Bestemd voor: CvD Grondstoffen & Milieu  
 Betreft: BRL K10016  
 Van: R. Haarsma  
 Datum: 21 maart 2018

**Betreft:** verduidelijking BRL K10016 par.4.3.1

Schematische weergave (uit par.4.1):

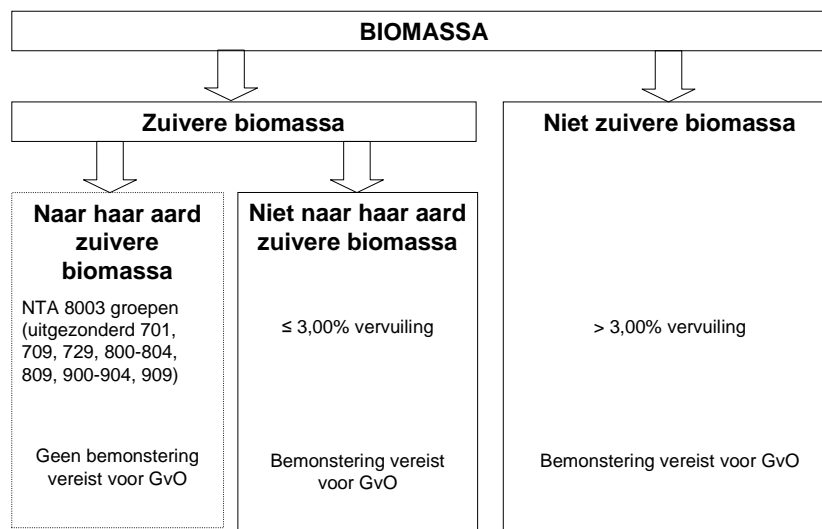
In de BRL paragraaf **4.2 Producteisen en bepalingmethoden** wordt dus ook onderscheid gemaakt tussen wel en niet naar haar aard zuivere biomassa. Bij de eerste categorie is er geen noodzaak om het aandeel fossiel te bepalen, omdat het naar haar aard niet aanwezig is.

In paragraaf 4.3.1 wordt dat onderscheid echter niet gemaakt. Op deze plaats zou ook onderscheid gemaakt moeten worden tussen wel en niet naar haar aard zuivere biomassa.

Waar in paragraaf 4.3.1 wordt gesproken over “zuivere biomassa” wordt hiermee in lijn met de GvO en overeenkomstig paragraaf 4.2.1 bedoeld op “niet naar haar aard zuivere biomassa”.
